**CCR-VIA -- COMITATO DI COORDINAMENTO REGIONALE PER LA
VALUTAZIONE D'IMPATTO AMBIENTALE**

Giudizio n° 3702 del 07/07/2022

Oggetto: Modifica non sostanziale

Valutazione preliminare ai sensi dell'art. 6, comma 9 del D.Lgs. 152/2006
FGA Galvanica srl - Verifica preliminare per modifica non sostanziale

3.1. Impianto Rotobarile

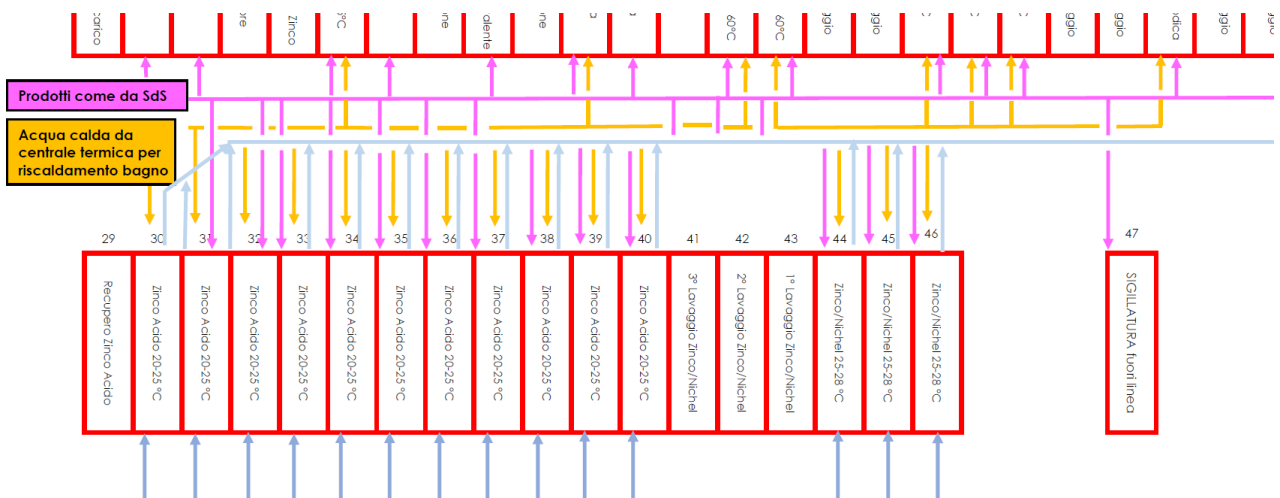
In riferimento alle “Caratteristiche del progetto e finalità/motivazioni della proposta progettuale” nella Scheda di Sintesi della Valutazione Preliminare (Modello 6), **il tecnico rimanda all’Elaborato Tecnico Descrittivo dell’AIA (ETD), che allega all’istanza di VP (Allegato 2), senza presentare una relazione esplicativa specifica delle singole modifiche e degli eventuali impatti generati dalle stesse.**

Viene dichiarato che il **volume complessivo** attuale dell’impianto è di **57.910 l** e che il proponente richiede l’**autorizzazione ad aggiungere, a valle della posizione 37 di “Zinco Acido 20-25 °C”, altre 3 posizioni di “Zinco Acido 20-25 °C”** (rispettivamente le **38, 39 e 40**), portando quindi **il totale delle posizioni della linea Roto a 46**. Le **3 nuove posizioni** hanno un **volume complessivo di 4.000 l**, incrementando il volume totale dell’impianto Rotobarile da 57.910 l a 61.910 l. Considerando che **la soglia per definire tale variazione come una modifica sostanziale è di 30.000 l**, il tecnico ritiene **questo aumento di 4.000 litri, una modifica non sostanziale**. Di seguito uno stralcio dello schema di flusso presente a pag. 13 dell’ETD.
